Dodatek č. 7 ke Smlouvě o dílo č. 032/OVZ/PJ/2017
ze dne 15. 05. 2017
(dále jen „Dodatek č. 7“)

1. Shora uvedené smluvní strany uzavřely dne 15. 05. 2017 smlouvu o dílo (dále jen „Smlouva“) kterou se Zhotovitel zavazuje na svůj náklad a na své nebezpečí, v souladu s právními předpisy a účinnými technickými normami, v rozsahu, způsobem, v jakosti a ve lhůtě podle této Smlouvy, řádně a včas provést Dílo spočívající ve zhotovení stavby s názvem „Rekonstrukce areálových komunikací včetně technické infrastruktury – I. etapa“ (dále též jako „Stavba“).

TECHNICKÝ LIST ZMĚNY: ZL45

Název projektu: REKONSTRUKCE AREÁLOVÝCH KOMUNIKACÍ VČETNĚ TECHNICKÉ INFRASTRUKTURY – I. ETAPA
Registrační číslo: -

PÍTKO - M 1:5

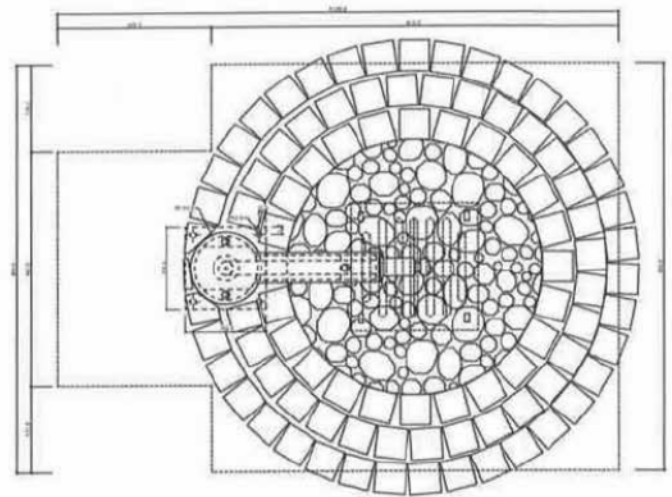
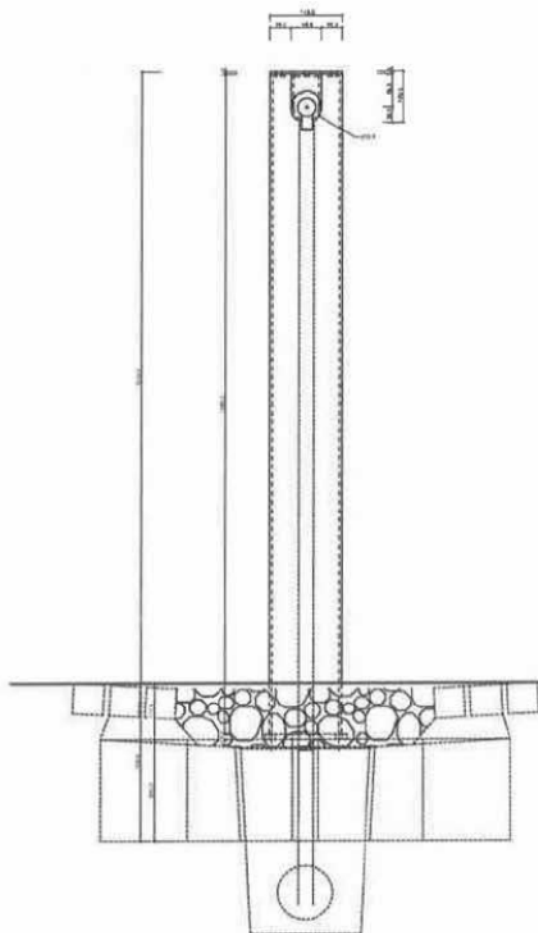
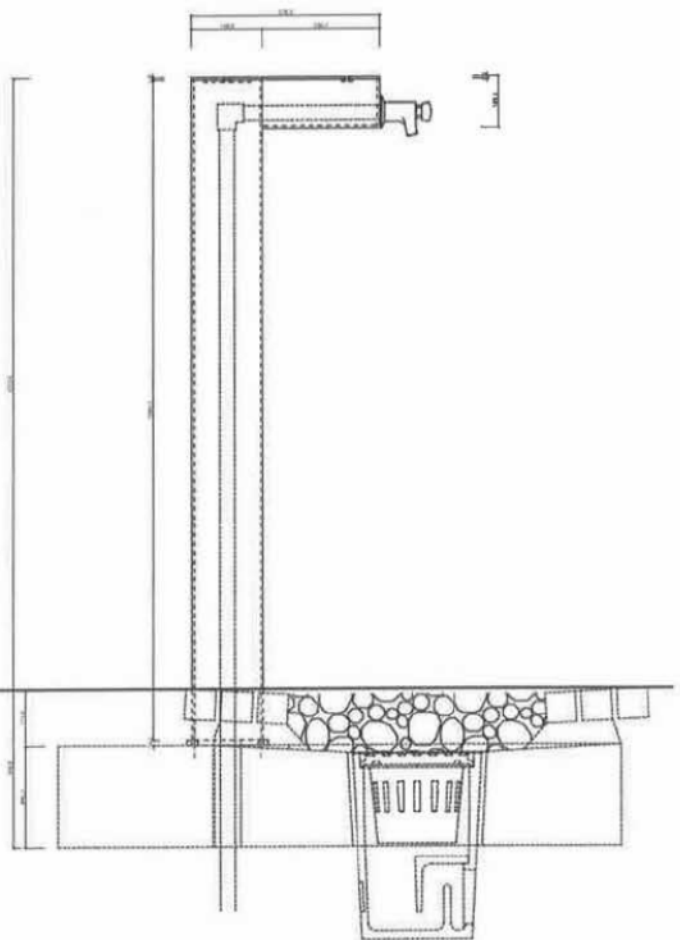
V projektu bylo navrženo nerezové pítko typu " nadzemní hydrant K 268" u křižovatky poblíž SV rohu objektu č. 47.

Při realizaci díla upozornil zhotovitel objednatele, že v projektu navržený výrobek "pítko" nemá již platný hygienický atest, který je pro pítko vyžadován a nelze jej k daným účelům použít. Rovněž nebylo možné pítko umístit v původně navrženém místě z důvodu úpravy křižovatky v rámci Změny stavby před dokončením.

Bylo dohodnuto přemístění pítko před objekt č. 47 do nově navržené dlážděné plochy v rámci stavby „Modernizace a dobudování přízemní části objektu č. 47 PFF UP, Olomouc – Holice“, tato poloha bude vhodnější z hlediska využití pítko. Nový typ pítko včetně jeho nového umístění navrhl autor návrhu budovy [redacted] tak, aby vzhledově pítko odpovídalo exponovanému prostranství před budovou č. 47 a danému situačnímu rozvržení ploch.
